VYSVĚTLENÍ ZADÁVACÍ DOKUMENTACE Č. II

Název veřejné zakázky:	UK KaM – Přestavba objektu č.5 na kolej – Praha, Hostivař - Zhotovitel stavby
Evidenční číslo ve VVZ:	Z2024-015985
Druh veřejné zakázky:	Stavební práce
Režim veřejné zakázky:	Podlimitní režim
Druh zadávacího řízení:	Otevřené řízení
Název zadavatele:	Univerzita Karlova, Koleje a Menzy
Sídlo zadavatele:	Kolej Hvězda, Blok A3, Zvoníčková 5, 162 08 Praha 6
IČO zadavatele:	00216208
Právní forma zadavatele:	601 – vysoká škola
Zastoupení zadavatele:	Mgr. Miroslava Hurdová, ředitelka
Adresa profilu zadavatele:	https://zakazky.cuni.cz/
Dotační program:	13322 – Rozvoj a obnova materiálně technické základny veřejných vysokých škol
Název projektu:	UK KaM – Přestavba objektu č.5 na kolej – Praha, Hostivař
Registrační číslo projektu:	EDS 133D221000054

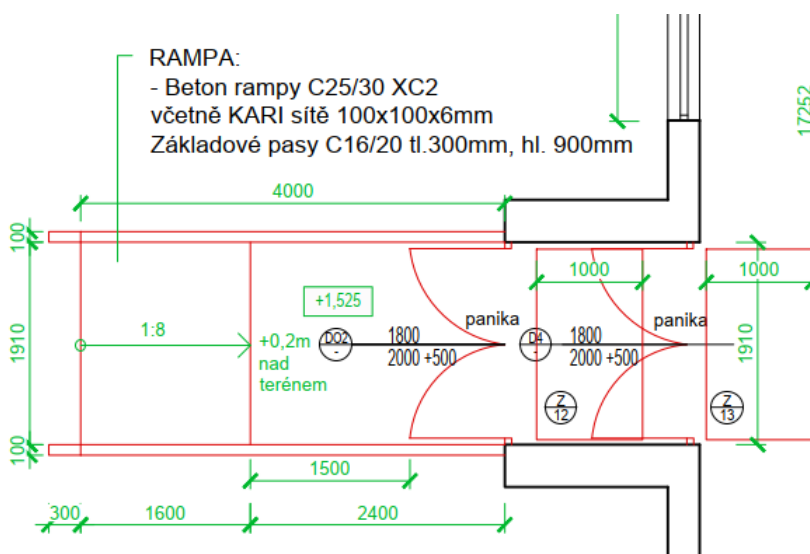
“ V investičním soupisu prací v části D.1.1 – Architektonicko-stavební řešení je položka č.1 – Kácení stromů do 300 mm + odstranění dřevin - 1 soubor. Z projektové dokumentace není patrné množství káceného materiálu a kde je kácení uvažováno. Položku nelze takto ocenit. Žádáme o doplnění požadovaných informací, popřípadě o vymazání položky.“

Kácení stromů a křovin jsou dány souborem a specifikou průměru kmene do 300mm, které bylo možné shlédnout při prohlídce objektu, popř. plocha je volně přístupná a je možné kdykoli si prohlédnout. Jedná se o křoviny v místě přístavby výtahu. Foto
